RÉGIE DE L'ÉNERGIE

*Demande d'autorisation pour réaliser le projet
lecture à distance - Phase 1;*

No: R-3770-2011

MÉMOIRE D'OPTION CONSOMMATEURS

Graphique 1 : Différence entre la VAN du scénario de référence et la VAN du scénario IMA de 2011 à 2031 (M\$ actualisés 2011)*

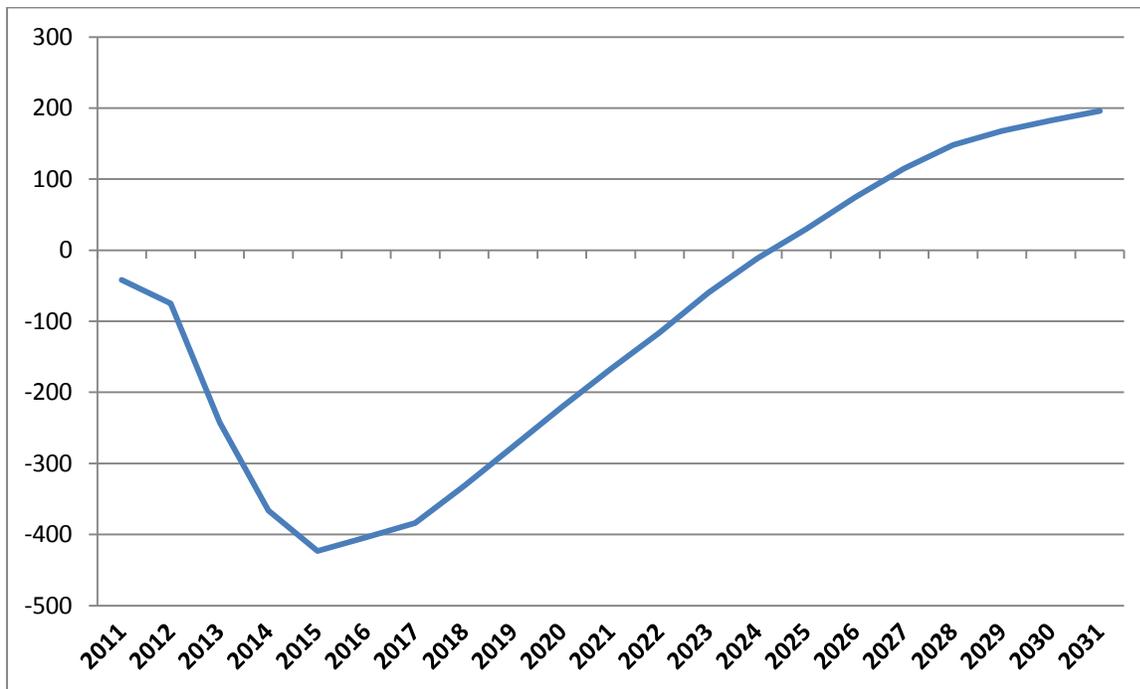
Suite aux engagements pris lors de la séance de travail du 14 septembre dernier, le Distributeur a fourni le détail de ses analyses économiques (B-0029, Annexe A). L’examen des valeurs actualisées nettes pour chaque période permet de situer temporellement les gains économiques du passage à un réseau IMA. En effet, comme on peut le voir sur le graphique qui suit, le scénario IMA ne devient économiquement avantageux par rapport au scénario de référence qu’à partir de 2025 :

**FIGURE E-6 : COMPTEURS REMPLACÉS DANS LES SCÉNARIOS IMA ET RÉFÉRENCE
 2012-2031
 (EN MILLIERS DE COMPTEURS)**

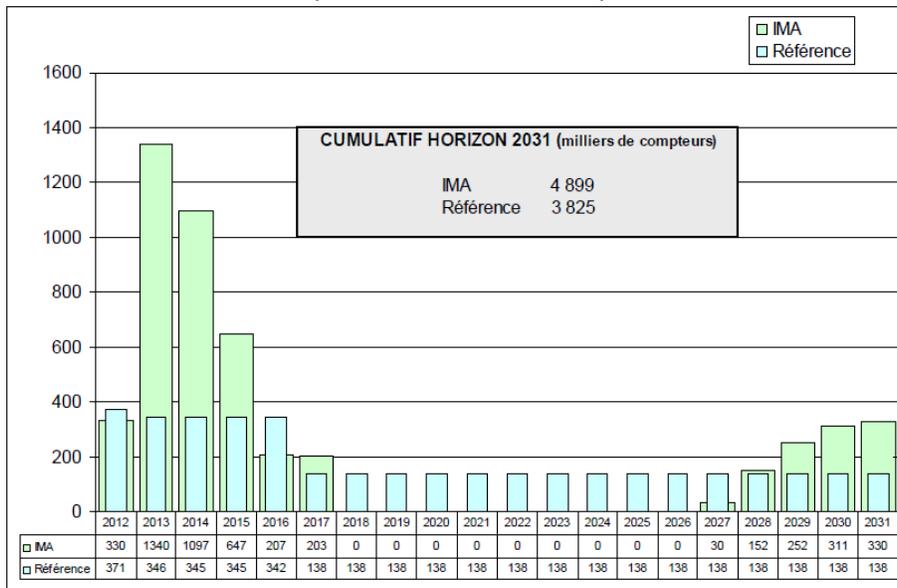
Le tableau E-6 (B-0029, p.13) reproduit ci-dessous montre qu’aucun remplacement de compteurs n’est prévu entre les années 2018 et 2027. Ceci implique que le risque de défaillance ou d’une usure prématurée des compteurs n’est pas pris en compte dans l’analyse du scénario IMA. Comme l’a indiqué le Distributeur en réponse à la question 1.3 de notre demande de renseignements (B-0043, p. 4), ce risque de défaillance est bel et bien possible et la grandeur de l’échelle temporelle du projet ne fait qu’augmenter les probabilités d’un tel événement.

Toujours dans le même tableau, on peut voir que le Distributeur ne remplace qu’un faible nombre de compteurs à partir de 2027. En effet, les 330 000 compteurs installés en 2012 doivent être remplacés au plus tard en 2027 selon la durée de vie annoncée dans la demande du Distributeur (B-0006, Annexe B). Or, moins de 10% de ce nombre est prévu être remplacé en 2027. Il en va de même pour les années subséquentes. Au total, environ 28% des compteurs installés de 2012 à 2017 sont remplacés jusqu’en 2031. D’un côté, le Distributeur prévoit une vague massive d’installation entre 2012 et 2017. De l’autre, il ne se contente que d’un remplacement progressif des compteurs qui ont dépassé leur durée de vie à partir de 2027. Cette façon de faire a pour conséquence d’accroître la rentabilité du scénario IMA en minimisant les coûts de remplacement sur la période d’analyse retenue.

Relativement à la volumétrie du scénario de référence, également présente dans le tableau ci-dessus, le Distributeur opte pour un remplacement continu des compteurs. De façon surprenante, il remplace toutefois de manière accélérée des compteurs de 2012 à 2016. Pourtant, ce remplacement accéléré n'est aucunement justifié selon les données fournies par le Distributeur (B-0006, p. 15, figure 3). Les compteurs électromécaniques actuels présentent, en moyenne, une durée de vie effective dépassant largement leur durée de vie estimée de 25 ans. Le remplacement accéléré des compteurs actuels ne semble pas appuyé par un motif raisonnable et a pour conséquence de rendre le scénario de référence beaucoup moins attrayant par rapport au scénario IMA.

¹ Il apparaîtrait plus raisonnable pour le Distributeur de devancer une partie du renouvellement avant la 15^{ème} année pour niveler l’impact du remplacement massif qui pourrait aussi se produire à partir de la 15^{ème} année.

Graphique 2 : Impacts cumulés sur les revenus requis (k\$) – 2012 à 2031

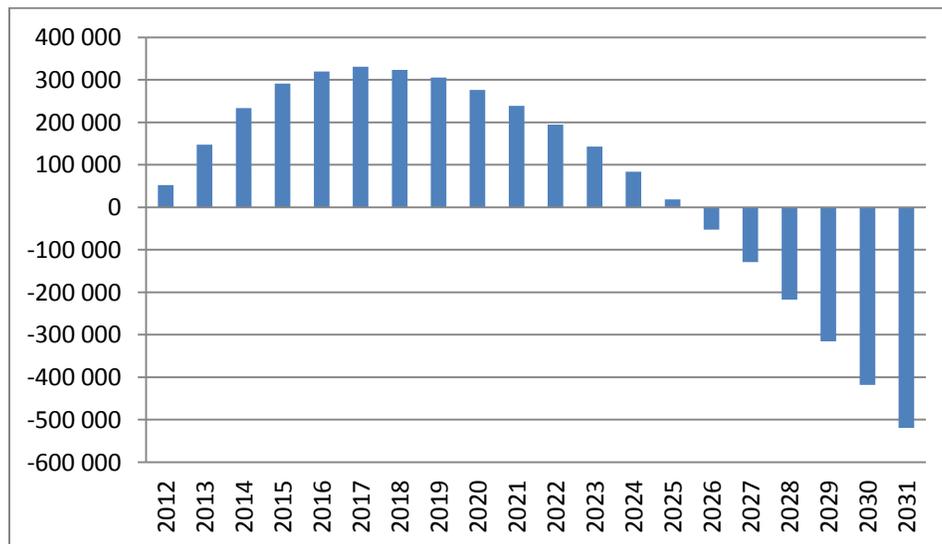
En calculant la somme des impacts annuels sur les revenus requis, il est également possible de déterminer à quel moment ces impacts deviennent neutres. Ce calcul est fourni dans le graphique ci-dessous. Comme on peut le constater, l’impact cumulé est annulé à partir de 2026.

Tel que nous l'avons mentionné plus haut, la Régie demandait en 2005 que soit incluse aux dossiers d'investissement « *une analyse d'impact tarifaire annuel (en %) sur la durée de vie des immobilisations du projet permettant notamment de déterminer son point mort tarifaire* ». OC réitère que le Distributeur aurait dû déposer cette analyse et que son absence prive OC de données essentielles à son appréciation du projet.
